Technical Bulletin

5 und 6 PK Micro-V® XF Riemen auf Renault Motoren

GATES Artikelnummer:	Verschiedene Micro-V® XF Riemen sowie K015PK1750	
Marke:	RENAULT	
Model:	Clio, Kangoo, Laguna, Logan, Megane, Modus, Scenic, Thalia	
Motor:	1.4, 1.6, 1.8, 2.0 Benzin/ 1.5 DCi Diesel	
Motor-Code:	F4P, F4R, F5R, K4J, K4M, K7J, K7M, K9K

Abb.1

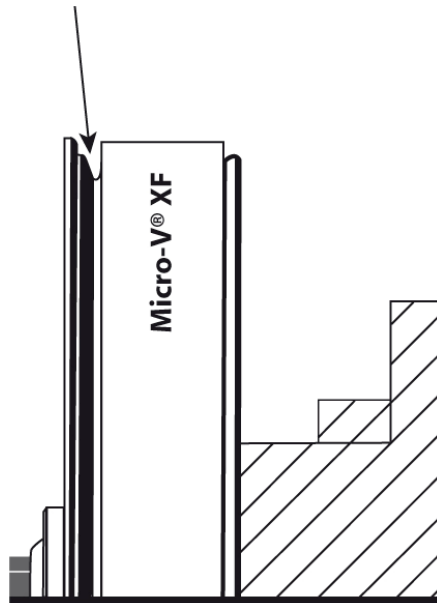
- Servolenkung ist vom Riemen angetrieben: vordere, vom Motor abgewandte, Rippe der Scheibe muss frei bleiben (Abb.1)
- Servolenkung ist elektrisch betrieben: hintere, zum Motor hingewandte, Rippe der Scheibe muss frei bleiben (Abb.2)

Abb.2

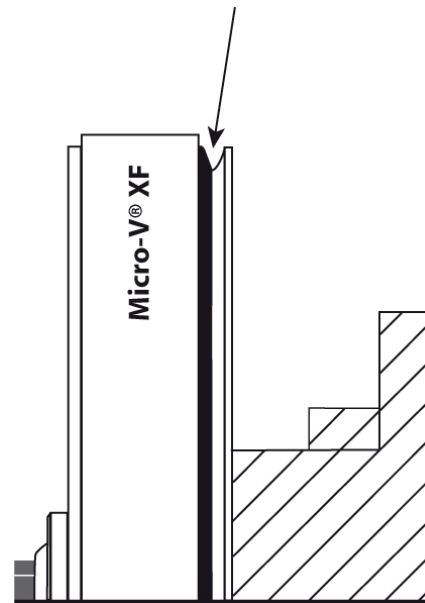
- hintere, zum Motor hingewandte, Rippe der Scheibe muss frei bleiben (Abb.2)

- hintere, zum Motor hingewandte, Rippe der Scheibe muss frei bleiben (Abb.2)

- hintere, zum Motor hingewandte, Rippe der Scheibe muss frei bleiben (Abb.2)
